新竹縣政府工程查核代表照片表

工程名稱：新竹縣寶山鄉寶山國中停車場新建統包工程

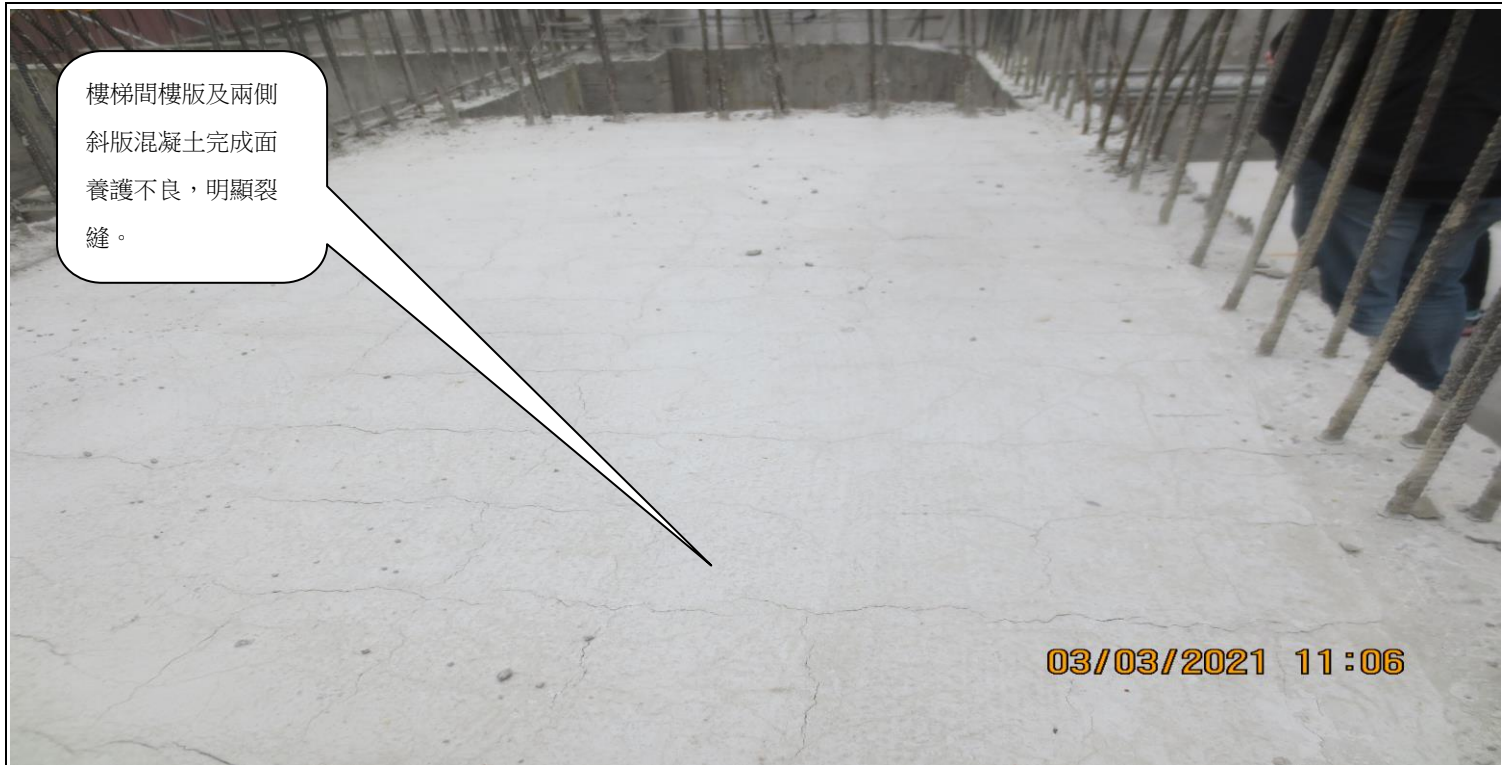
樓梯間樓版及兩側斜版混凝土完成面養護不良，明顯裂縫。

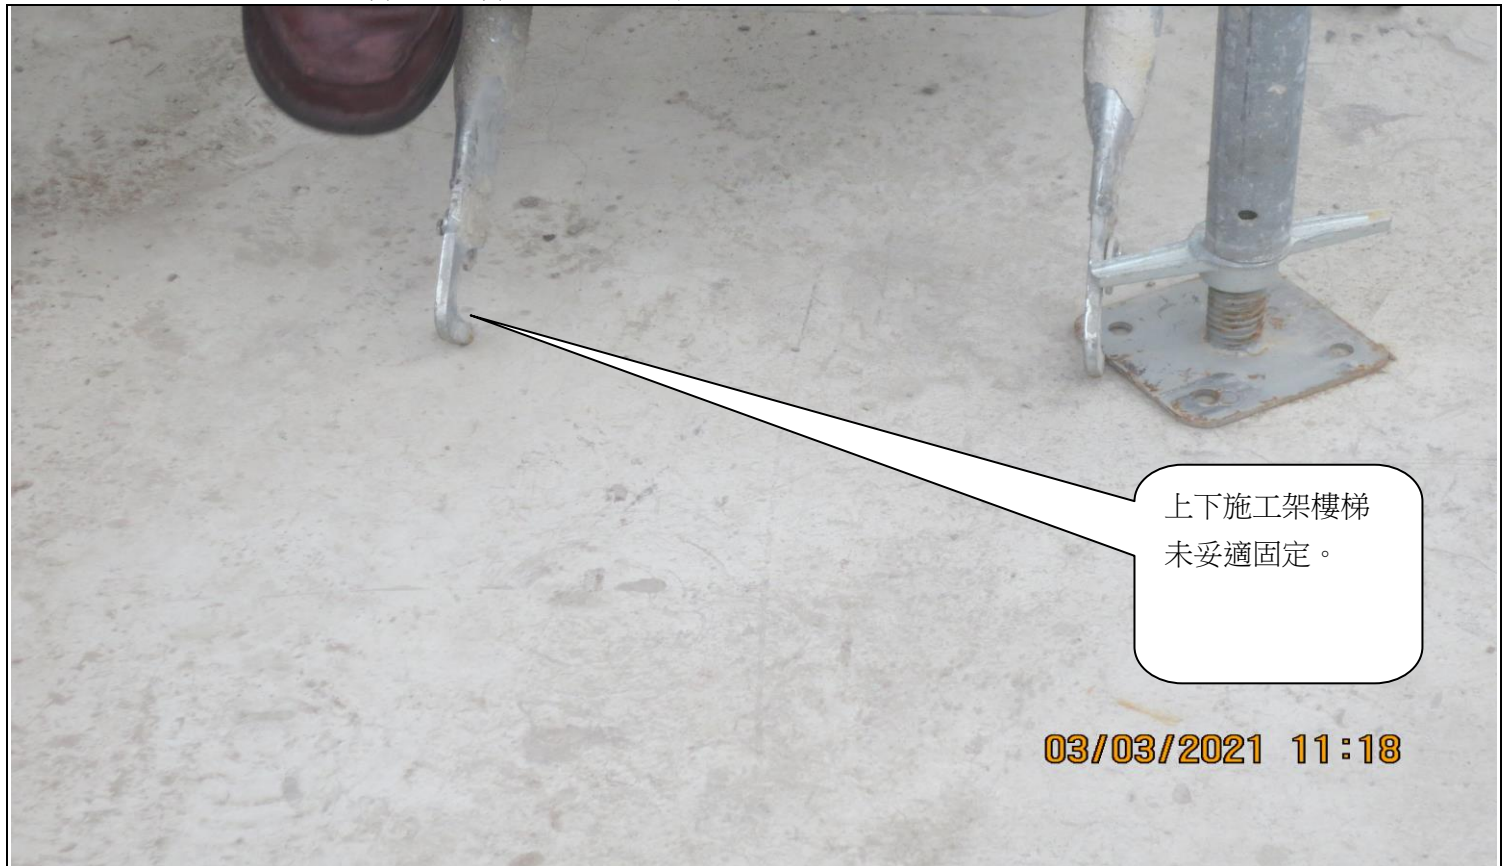
上下施工架樓梯未妥適固定。

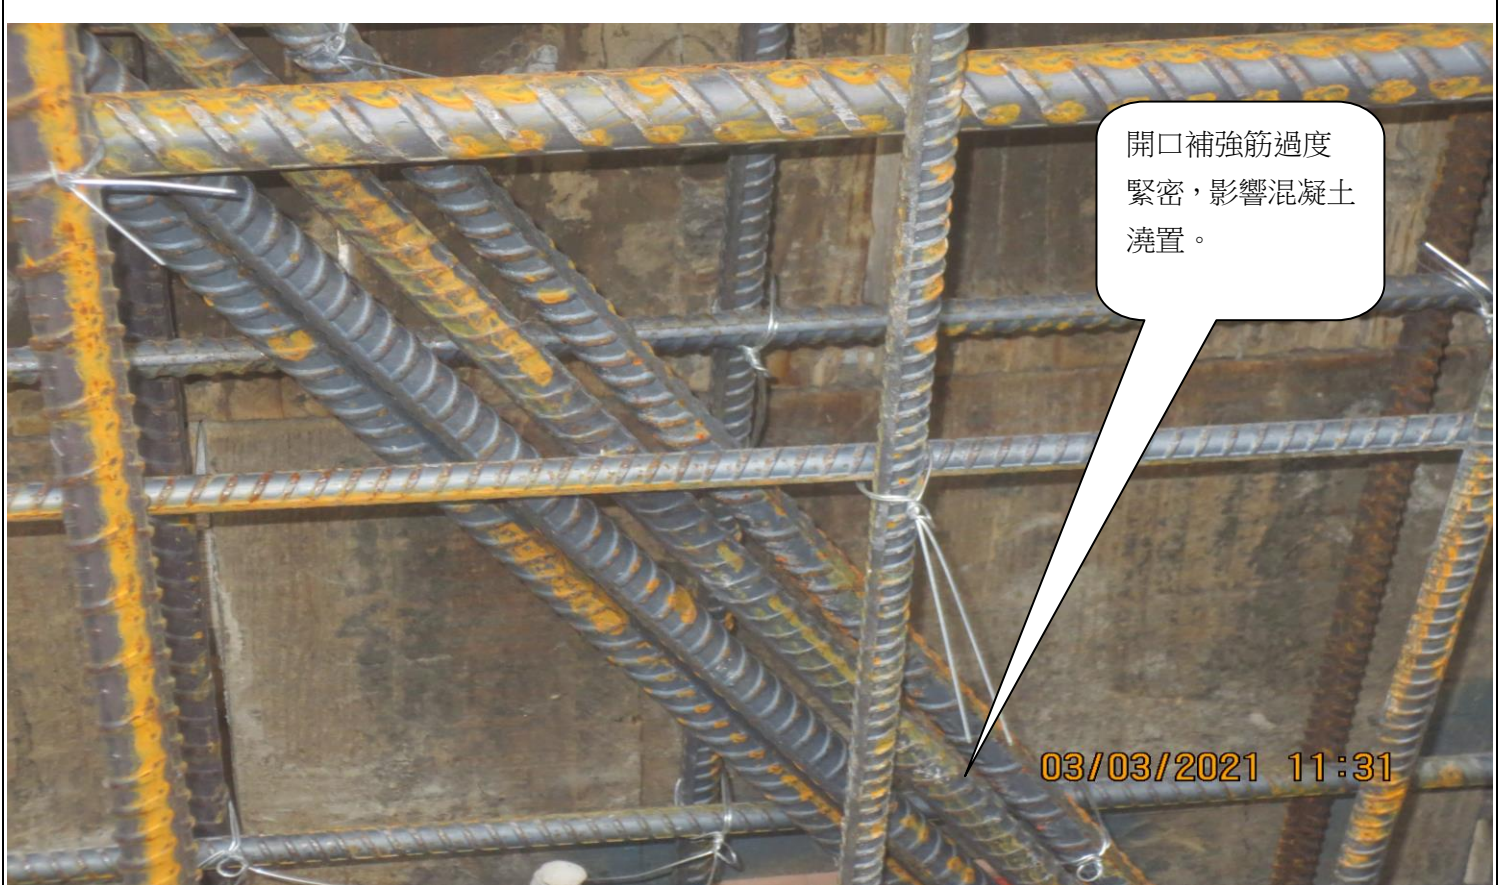
筏基坑積水未清除。
